# ゼオライト土嚢等処理設備の設置に係る 指摘事項に対する回答

2024年7月25日

東京電力ホールディングス株式会社

## ■ ゼオライト土嚢等処理設備におけるエリア区分は下記の通り

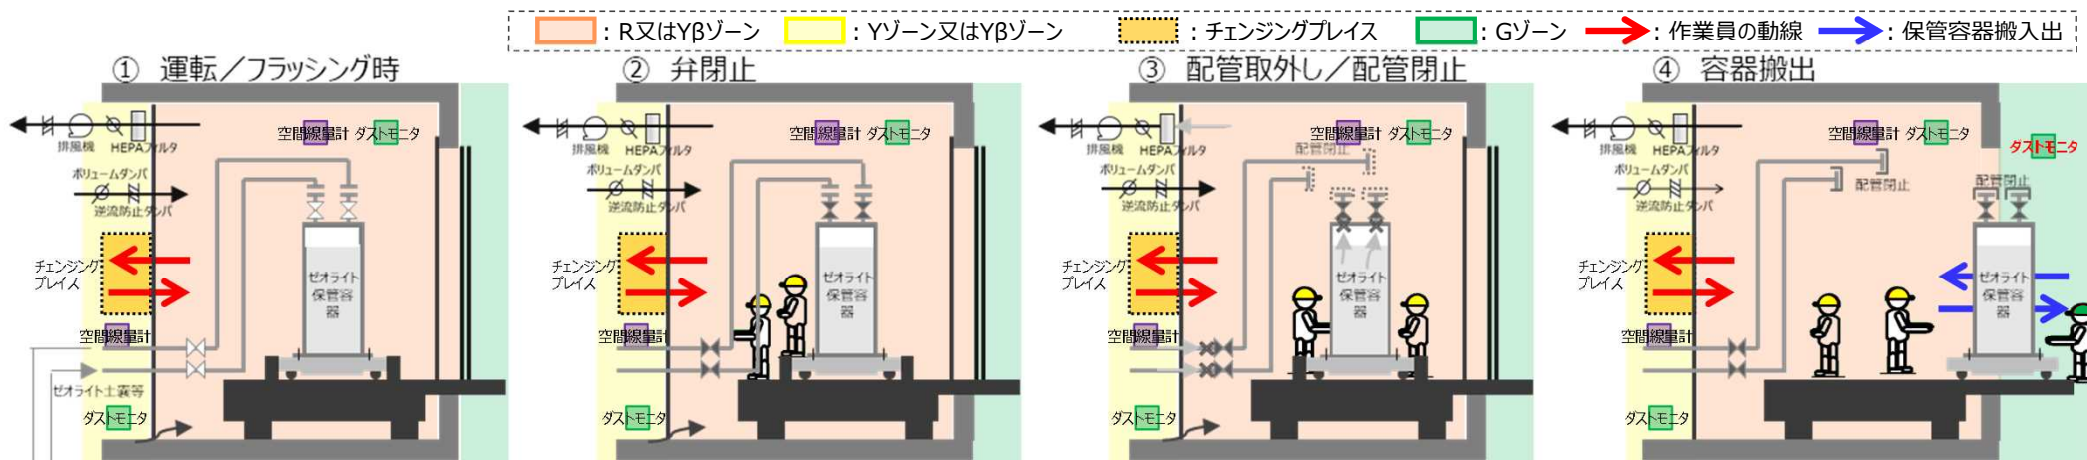
- 各エリアの汚染管理のための区分（汚染が避けられない場所，汚染してはいけない場所，その中間で汚染を食い止める場所）について，それぞれのエリアの役割を整理した上で具体的な区分を示すとともに，それら区分で行うダスト管理及び対策等について明確にすること。
- また，トラブル等でハウス内の保管容器が汚染した場合の保管容器の搬出方法（エリアの管理方法を含む）を示すこと。

- 耐圧ホース取り外し時、配管内部はフラッシング及び脱水済で、短時間で閉止することから、汚染が拡散する可能性は低いですが、わずかでも滞留水が滴下する可能性ある作業であるため、作業員保護の観点でアノラック着用にて作業を実施する。なお、既実施のモックアップにおいて、滴下は確認されていない。
- ハウス内の区域管理はR又はYβゾーンとして作業を実施し、ハウスの出入口にはチェンジングプレイスを設ける。

- 既存の建屋内の区域管理同様、Y又はYβゾーンとして作業を実施する。

空气中放射性物質濃度がマスク着用基準を超えるおそれがないエリアであり、Gゾーンとして作業を実施する。

### ■ 保管容器表面における線量率評価の主要な解析条件※<sup>1</sup> 及び結果については下記の通り

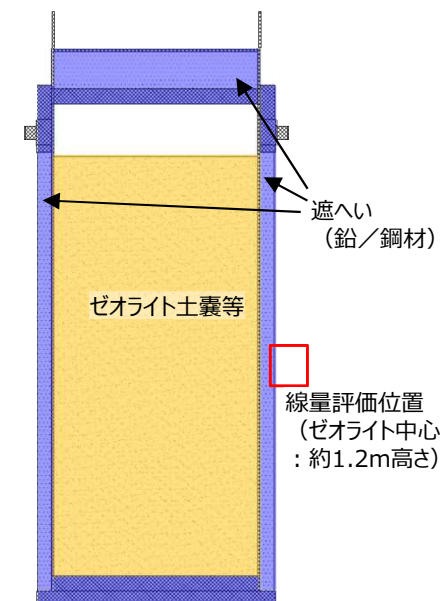
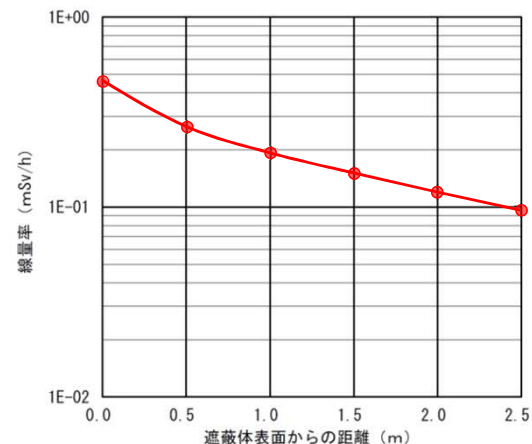
- 確定したインベントリに基づき、本申請における一連の作業において想定される作業員の被ばく量を示すこと。
- また、当該評価に用いる「保管容器での表面線量率が1mSv/h以下」となる遮へい設計の根拠を示すこと。
  - ゼオライト土嚢等処理設備の運用における想定被ばく量は下記の通り。
  - APD, ガラスバッジの装着により線量管理を適切に行う。個人の被ばく線量について、1mSv/日の計画線量限度を超えないよう、裕度を持って、必要な班・人員体制を確保して作業する。また18mSv/年（個人線量目標値）を超えないように管理値を定めて管理する。

- 計算コード：MCNP5
- 線源：ゼオライト約2.7m<sup>3</sup>（保管容器1基容量2.2m<sup>3</sup>に保守的にフィルタ体積を加えた量）
- 比重：ゼオライト比重は0.89～0.91g/cm<sup>3</sup>の範囲で分布している。保守的評価の観点で、ゼオライトの核種濃度を算出時においては0.91g/cm<sup>3</sup>を、線量解析時には光子の自己吸収が小さくなるように0.89g/cm<sup>3</sup>を適用する。
- 遮へい条件：
  - ✓ 鉛（保管容器 胴周り65mm厚の鉛遮へい、蓋 230mm厚の鉛ビーズ遮へい等）
  - ✓ 鋼材※<sup>2</sup>（保管容器 胴内径1193.8mm，胴板厚さ12.7mm，上部平板厚さ88.9mm，下部平板厚さ88.9mm，高さ2933.7mm）
- 評価位置：ゼオライト中心高さ※<sup>3</sup>における遮へい体表面及び表面から2.5m距離までの線量率

- 保管容器の遮へい表面において、1mSv/h以下に遮へい可能であることを確認した。

## ■ ゼオライト土嚢等処理設備の耐震重要度と機器クラスについて下記の通り

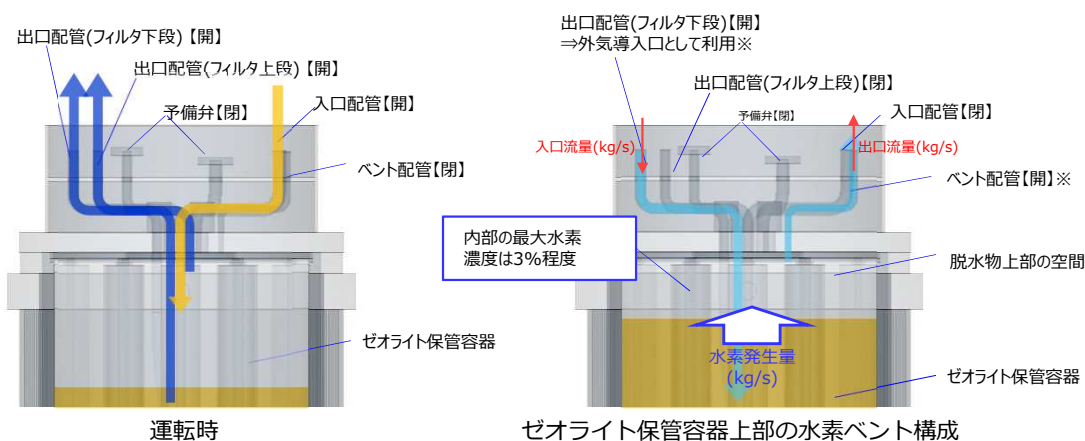
- 圧縮空気供給設備について、安全機能を有しない設備と分類しているが、放射性物質を内包するかどうかに関係なく、本申請における一連の作業において当該設備の脱水機能に期待している場合は安全機能を有する設備として、機器クラス・耐震クラスを設定すること。
- なお、仮に、安全機能を有しない設備と分類する場合は、当該設備の脱水機能に期待しない状態で措置を講ずべき事項の各要求を満たすことを示すこと。

■ 圧縮空気供給系統は脱水作業に使用するものの、運用上の措置（資機材等を用いるもの）として整理している。当該運用については、実施計画に記載する。

- ① ゼオライト保管容器は内部が満水状態で問題無いよう設計されていること。仮に圧縮空気供給系統が破損等した場合においても、弁（ダイヤフラム弁及びゼオライト移送配管については耐震Bクラス）で隔離されており、ゼオライト等の放射性物質が漏洩することはないこと。
- ② 一時保管施設における液体放射性物質の漏えいリスク低減の観点で、保管前にゼオライト保管容器は脱水する。圧縮空気供給系統を用い脱水作業を行うものの、その喪失等により漏えいリスクは増加しないこと。
  - 仮に圧縮空気系統が破損等した場合においても、空気圧縮機等については一般産業品で構成されており、予備品等を確保する等にて、早期に復旧可能なよう準備する。復旧後にゼオライト保管容器内部を脱水し、一時保管施設へ搬出する運用とする。また、仮設の代替機器（仮設空気圧縮機等）を用いた脱水も可能である。
